SS38 "dello Stelvio" - Tangenziale Sud di Sondrio

PROGETTO DEFINITIVO

COD. MI634

RELAZIONE TECNICA DI RISCONTRO INTEGRAZIONI VIA - MINISTERO DELLA CULTURA

Figura 1 - Stralcio planimetrico alternativa D (PFTE)

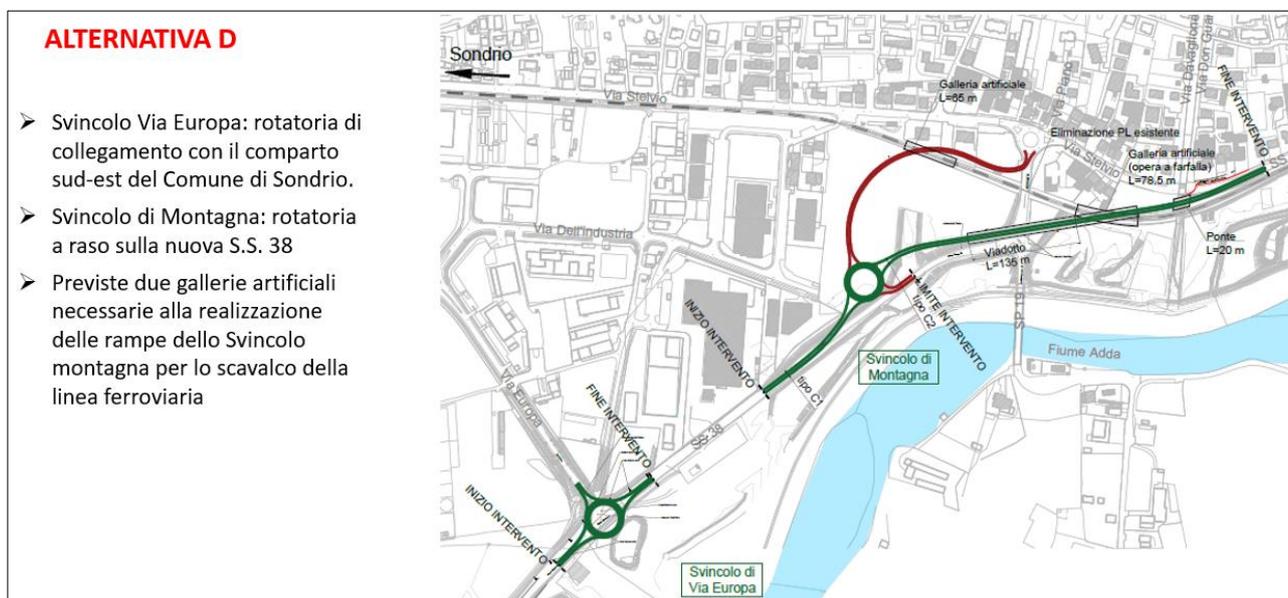
In merito alle soluzioni alternative indagate, la proposta D sembrerebbe fornire la possibilità di un attraversamento della ferrovia senza la realizzazione di un cavalcavia, innestando la viabilità in un punto di via Stelvio situato maggiormente a ovest rispetto a dove si propone la discesa del ponte, ma che tuttavia potrebbe portare comunque vantaggi alla viabilità.

Si richiede, prima dello sviluppo della soluzione B1 proposta, di fornire informazioni circa la perseguibilità della variante alla soluzione D, approfondendo gli aspetti tecnici e viabilistici.

Ciò rappresentato, la scelta è ricaduta sull’alternativa B1 anche per le difficoltà connesse all’eventuale adozione dell’alternativa D, la quale, in estrema sintesi, comporterebbe:

1. un peggioramento delle condizioni di funzionalità trasportistica sovralocale (la nuova direttrice SS38 è interrotta da intersezioni intermedie ravvicinate);

2. un impatto gravoso sul territorio a livello locale (la rotatoria e la rampa insistono in ambiti di prevalente destinazione commerciale e produttiva e su un'area con ambito di trasformazione denominato "AT_1", in località "Agneda", che ha come obiettivo generale la riqualifica dell'area con completamento dello sviluppo insediativo, pertanto non in coerenza con gli strumenti urbanistici vigenti, es. PTCP, PGT);
3. un impatto critico nei confronti del paesaggio circostante (l'opera presenta un doppio scavalco alla linea ferroviaria Sondrio-Tirano con rampa in rilevato di 7-8 m di altezza dal piano campagna, con la conseguente generazione di un elemento interferente con le visuali sensibili registrate dai piani programmatici);
4. un superiore tempo di realizzazione.

Figura 11 – Punti di vista dei foto-inserimenti riportati nell'elaborato "Fotosimulazioni Viadotto", cod.T00IA03AMBFO02

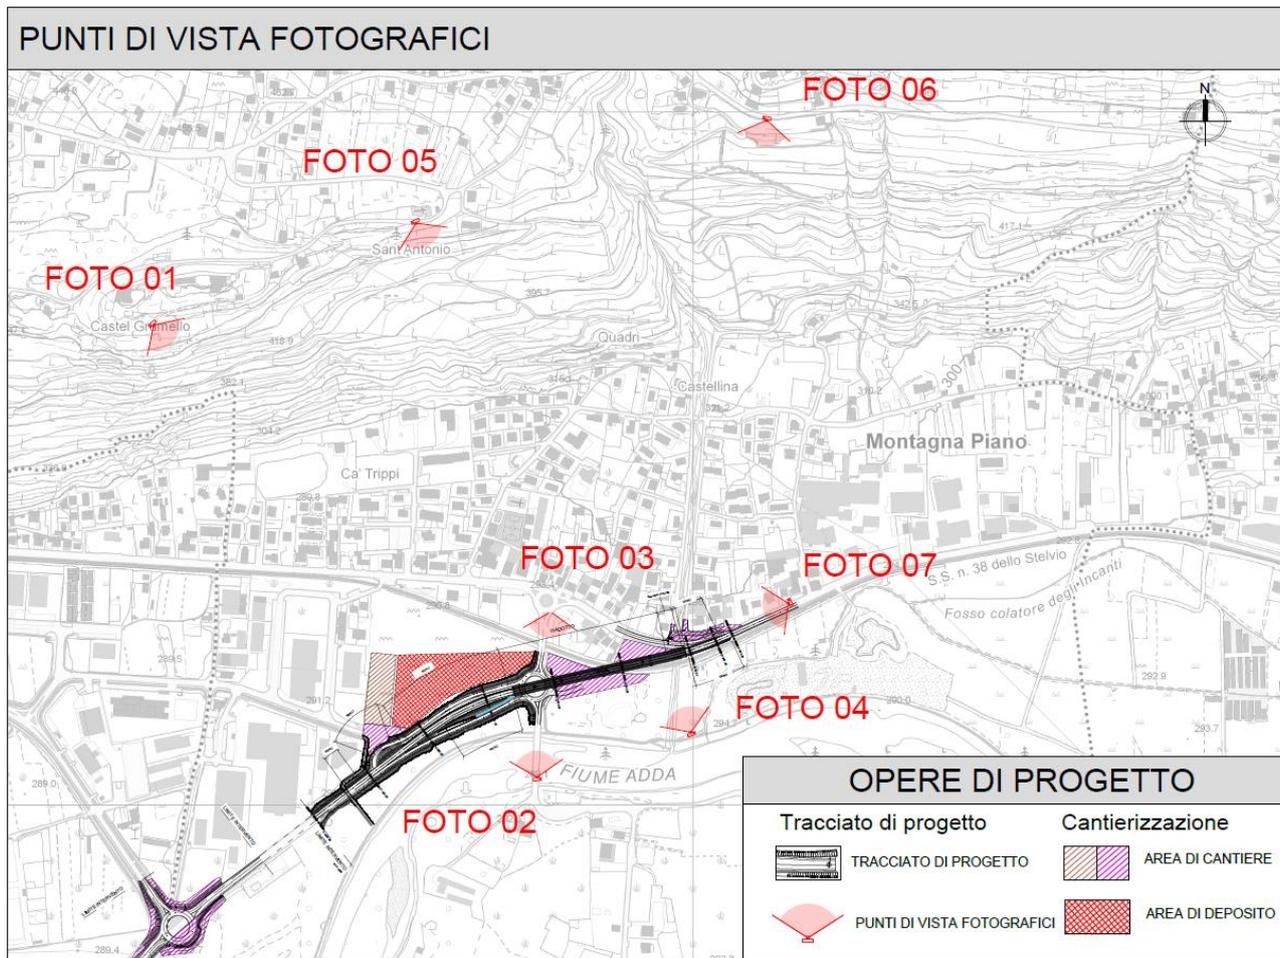
Sebbene l'opera di maggiore impatto costituita dal cavalcavia di attraversamento della ferrovia intersechi la fascia di rispetto del fiume e del torrente in un'area caratterizzata dalla forte infrastrutturazione e dall'edificazione di insediamenti commerciali, essa sembra poter interferire significativamente con visuali percepibili da punti di vista posti in luoghi pubblici ricadenti nella fascia fluviale limitrofa posta a sud e indirizzate a maggior distanza verso nord, in direzione dei terrazzamenti, come ad esempio dal ponte di attraversamento dell'Adda su via Busteggia. Pertanto si richiede una più esaustiva ricognizione fotografica che esplori un maggior numero di punti di vista da cui emerge il cavalcavia, da indicare nelle stesse immagini mediante fotoinserimenti. Tale ricognizione coinvolga visuali: prese dalla fascia del fiume verso nord; panoramiche della piana apprezzabili dai luoghi di interesse culturali citati quali il Castello del Grumello, la chiesa di Sant'Antonio e in generale dai percorsi a mezza costa; viste dell'intorno limitrofo dell'urbanizzazione del tratto interessato nel comune di Montagna in Valtellina.

Ciò premesso, in accordo alla sopraindicata richiesta del MIC, sono state effettuate ulteriori approfondimenti riscontrando i seguenti ulteriori punti di vista sensibili:

1. versante in destra idrografica del fiume Adda (Chiesa di Sant’Antonio);
2. versante in destra idrografica del fiume Adda (strada panoramica di “arroccamento” sul versante stesso);
3. sentiero Valtellina (percorso ciclopedonale) che scorre in destra idrografica del fiume Adda in corrispondenza dell’attraversamento sul torrente Davaglione;
4. contesto limitrofo urbanizzato dalla SS 38 in via Stelvio, in corrispondenza della futura rampa di uscita Tirano-Sondrio (cd. uscita “Trippi”).

Pertanto, si è proceduto ad effettuare ulteriori quattro foto-inserimenti dai punti sopracitati a completamento dell’analisi dei possibili punti di vista dai quali sarà percepibile il viadotto “Montagna” in progetto. È stato dunque redatto un nuovo elaborato “Fotosimulazioni Viadotto”, cod. T00IA03AMBFO02,

Figura 14 – Stralcio elaborato n. 306 (PFTE)

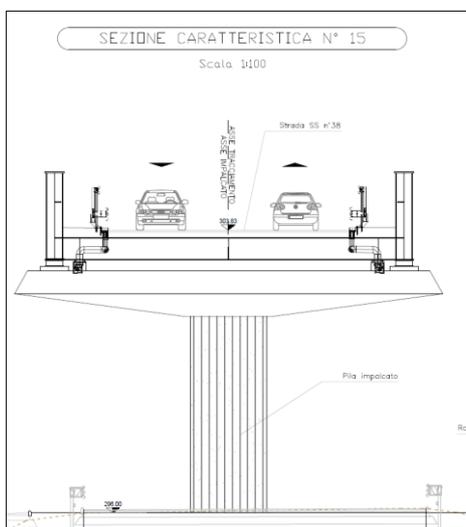
Si richiedono, sempre in relazione alle opere strutturali, chiarimenti in merito alla forma della parte sommitale della pila, rappresentata in modo differente nella sezione caratteristica n. 15 (elaborato 306), e nella sezione longitudinale (elaborato 341)

Premettendo che gli elaborati soprarichiamati (nn. 306 e 341) fanno riferimento alla documentazione progettuale del PFTE, si rappresenta che l’elaborato 306 riporta la sezione 15 del viadotto in corrispondenza della pila, sezionata ortogonalmente all’asse stradale (vista frontale), dove è visibile il pulvino, invece l’elaborato 341 mostra il prospetto longitudinale del viadotto che seziona le pile parallelamente all’asse stradale (vista laterale) e pertanto restituisce un punto di vista diverso rispetto all’altro elaborato.
